# Réalisation d'une digue en rive droite du Brivet contre la submersion dans le quartier de Méan-Penhoët – Commune de Saint Nazaire

Bureau de la CLE du 8 sept 2015 : Avis Réalisation d'une digue en rive droite du Brivet contre la submersion marine dans le quartier de Méan-Penhoët – Commune de Saint Nazaire

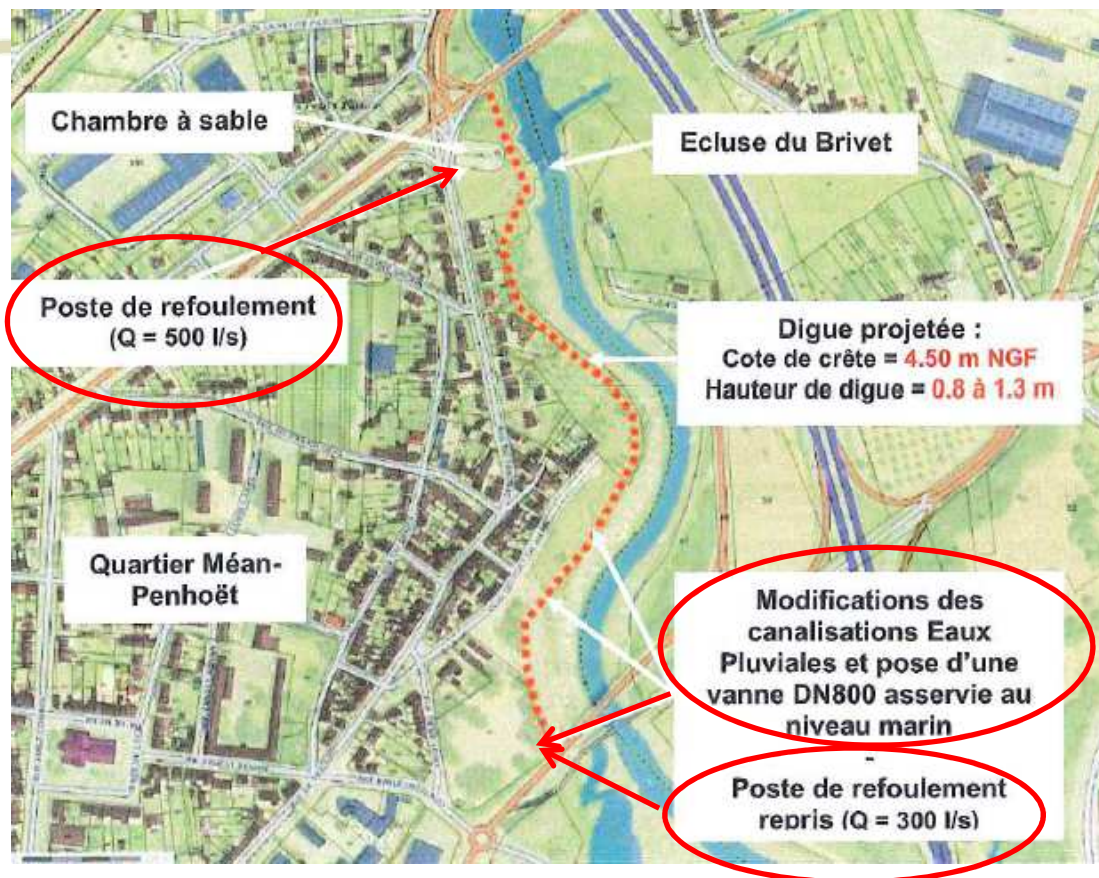
- digue en remblai argilo-graveleux, total = 305m;
- mur béton armé en L, total = 315 m;
- 3 barrières anti-crue amovibles, total = 21m.

- **tronçon 1** : mur béton armé en L,
- **tronçon 2** : digue en remblai,
- **barrière anti-crue** sans poteau intermédiaire,
- **tronçon 3** : mur béton armé en L,
- **tronçon 4** : digue en remblai,
- **barrière anti-crue** avec 2 poteaux intermédiaires amovibles,
- **tronçon 5** : digue en remblai,
- **création du nouveau poste de refoulement PRPE4** (1080 m<sup>3</sup>/h),
- **barrière anti-crue** avec 2 poteaux intermédiaires amovibles,
- **tronçon 6** : mur béton armé en L.

## Patrimoine faune / flore

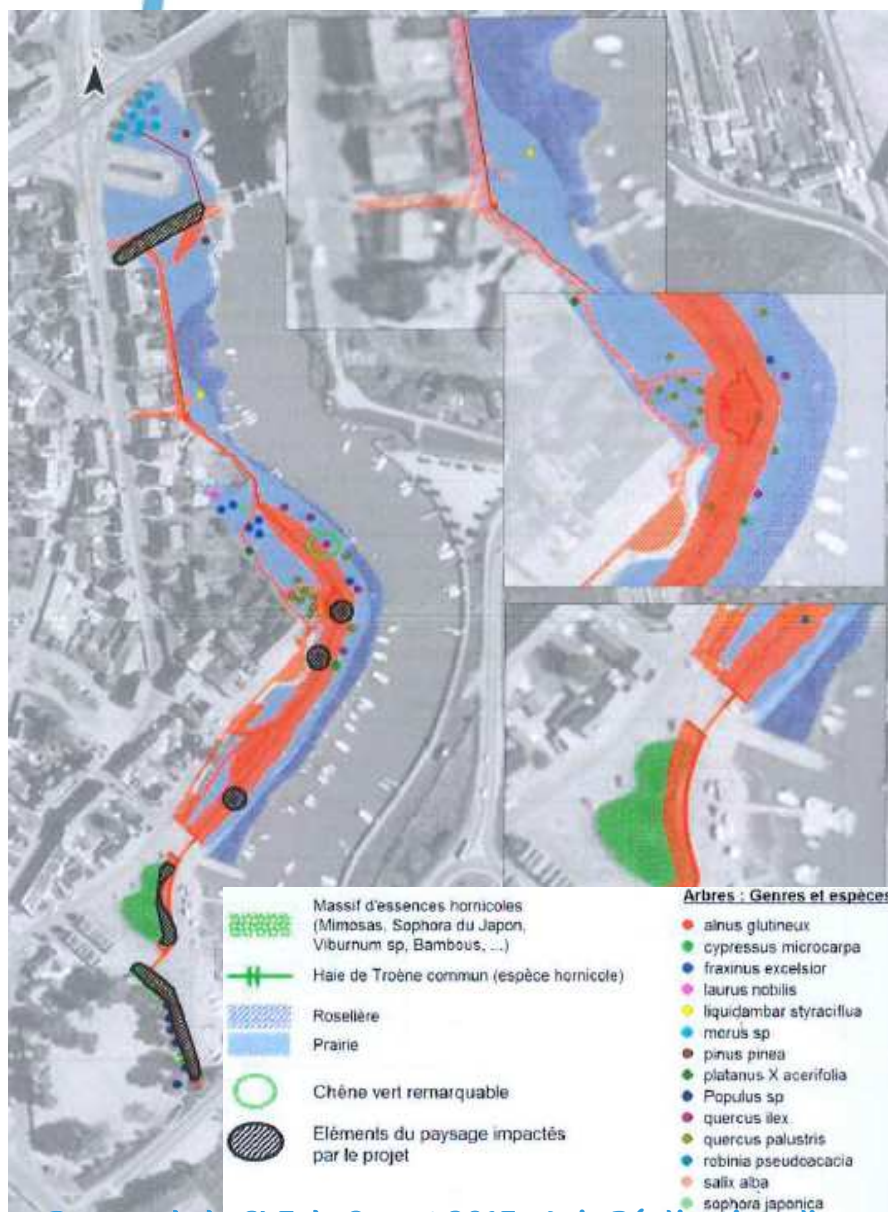
- Investigations de terrain réalisées en 2012 par ARTELIA.
- Espèces communes végétales et animales.
- Importance du site pour l'avifaune : alimentation, refuge, reproduction dans les roselières.
- Chêne vert remarquable par son âge et son état.
- Destruction de :

### 2 chênes des marais

### Robinier Faux-acacia

### Partie du massif d'essences horticoles

### Alignement de Liquidambar

### Haie à Troènes

## Réhabilitation des exutoires pluviaux du Quai de Méan

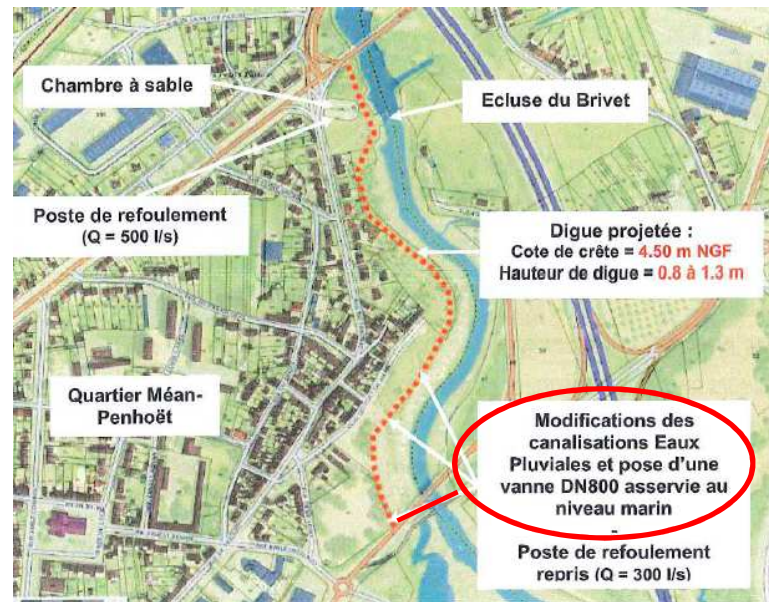
- **But** : modifier le réseau afin d'obtenir un seul exutoire en aval de la digue au lieu de 3 ( BV=14ha).

- Travaux : 2012.
  1. Détourner les réseaux EP des exutoires 1 et 2 vers l'exutoire 3.
  2. Abandonner le palâtre existant.
  3. Poser une vanne d'isolement (automatisée, motorisée avec sondes piézométriques).
  4. Mettre en place une pompe de relèvement des eaux pluviales : évacuation des EP en cas de fermeture de la vanne (Q=14 l/s).

Renforcement du poste de refoulement au niveau du quai de Méan.

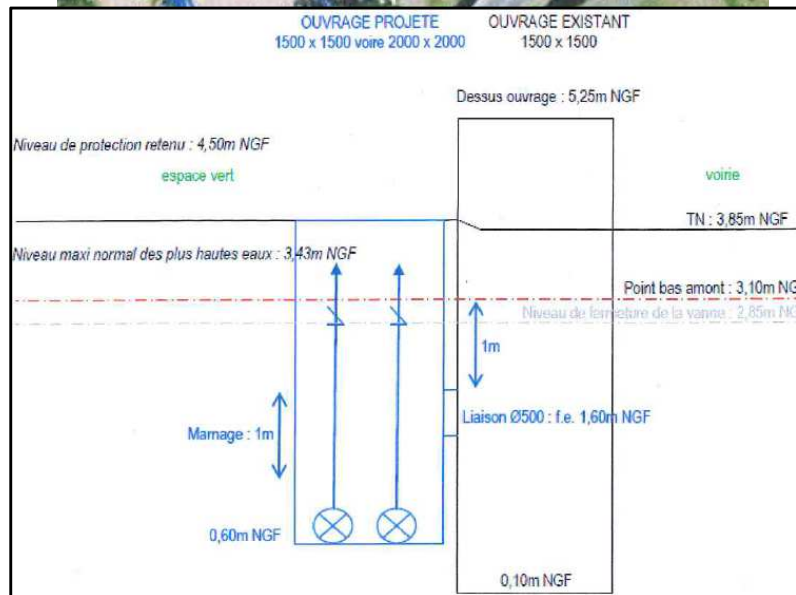
- **Actuellement** : débit de pompage trop faible à marée haute, entraînant des inondations.
- **Objectif** : augmenter la capacité d'évacuation des EP à marée haute ( $Q= 300\text{l/s}$ , protection cinquantennale).
- **Projet** :
  - créer une bache de pompage (2 nouvelles pompes=  $2 \times 150\text{l/s}$ );
  - créer un nouveau regard de rejet sur l'émissaire existant;
  - implanter une nouvelle armoire électrique.
